Bach-Renaturierung im Tal der Demut – so sehen es die Feldschützen

Das Projekt ist nicht ausführungsfähig – Regenwasserabfluss Weierweid fehlt!

Abbildung 1 Situation Abfluss Meteorwasser und Weierweidbach

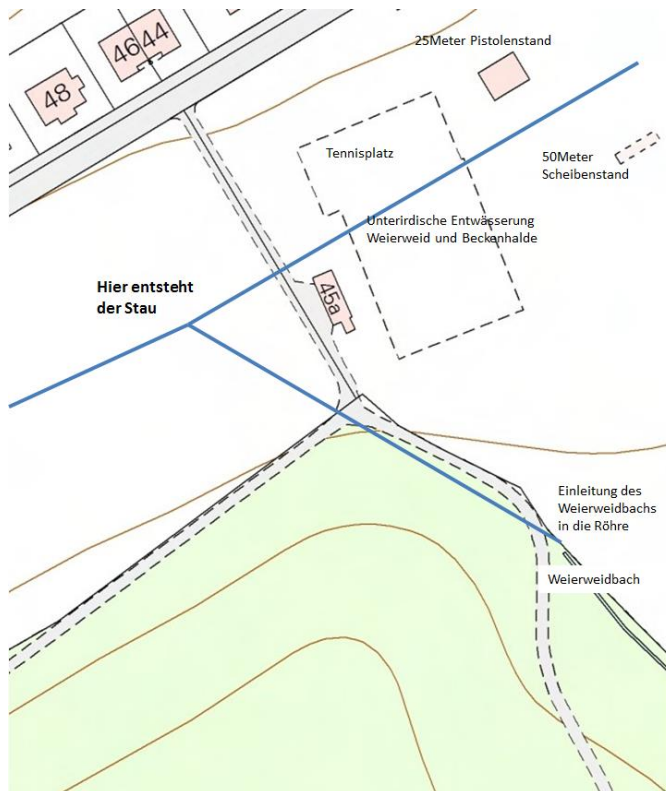
Das Meteorwasser von den vielen Hektaren der Beckenhalde und der Weierweid wird über normale, gut unterhaltene Drainagen und schliesslich durch unterirdische Leitungen unter dem Tennisplatz hindurch auf das zu renaturierende Gelände der Stadt abgeführt. Das wäre an und für sich kein Problem, wenn nicht im Gegensatz zu den Drainagen die dortigen unterirdischen Bacheinmündungen schon sehr alt wären und deshalb ein effizientes Schlucken des zugeführten Wassers knapp jenseits der Grundstücksgrenze des Feldschützengeländes nicht mehr mitmachen. Auf dem zu renaturierenden Gelände wird nämlich der Regenabfluss von der Weierweid her mit dem Zufluss des Weierweidbaches, welcher zunächst in offenem Bachbett dem Waldrand entlang ins Tal fließt und erst kurz vor Eintreffen im Tal der Demut in eine Röhre gezwungen wird, zusammengeführt (vergl. Abbildung 1). Bei starken Regnen entsteht an der Stelle durch den Weierweidbach, der ein stärkeres Gefälle hat, so viel Druck bei der Zusammenführung, dass das Regenwasser von der Weierweidwiese und vom Beckenhaldenhang nicht mehr einmünden kann. Damit staut sich bei starkem Regen regelmässig das Wasser auf der Wiese vor dem Schützenhaus.

Abbildung 6 Ausdehnung des „Weiher“ bei 70 cm Wasserstand

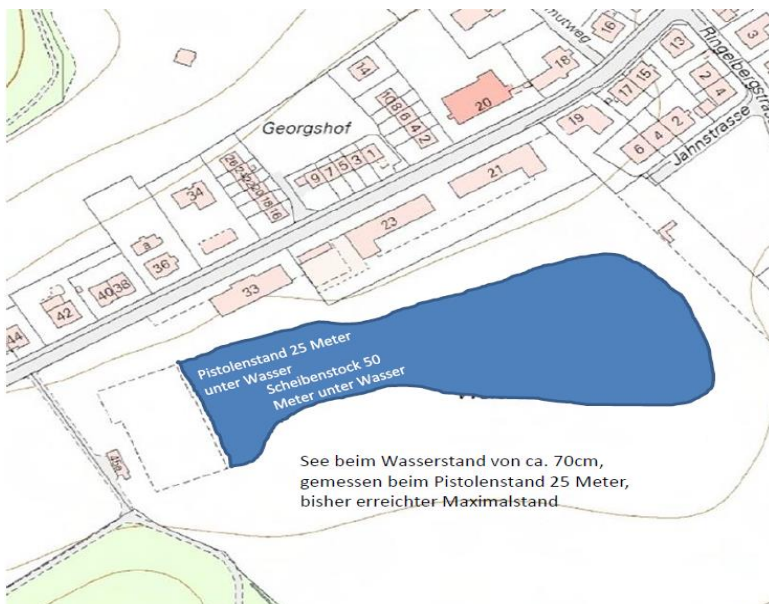
Die Abbildung 6 zeigt die Ausdehnung des Weiher auf der Weierweid bei einem Wasserstand von 70cm, was tatsächlich auch schon vorgekommen ist. Dabei ist klar ersichtlich, dass neben dem Pistolenstand auch der Scheibenstand 50m mit den zugehörigen elektronischen Anlagen unter Wasser steht. Da der Boden dort einiges tiefer als der Wiesengrund ist, steht dort das Wasser über einen Meter hoch. Wird ausser den Motoren auch die Elektronik der Trefferanzeigen durch das Wasser zerstört, kostet das jeweils viele tausend Franken.

Weil bei der öffentlichen Auflage des Bachöffnungs-Projektes die eigentlich vom Gesetz vorgesehenen Querschnitts- und Profilpläne im Amtsblatt vergessen und auch auf deutliche Auspflockungen des Bachverlaufs im Gelände verzichtet wurden, weiss nun niemand, ob und wie diese oben geschilderten Situationen bereinigt werden sollen. Auch unser Liegenschaftsverwalter hat auf Nachfragen bei seinem Besuch im Amtshaus keine weiteren Pläne erhalten, als die im Amtsblatt publizierten.
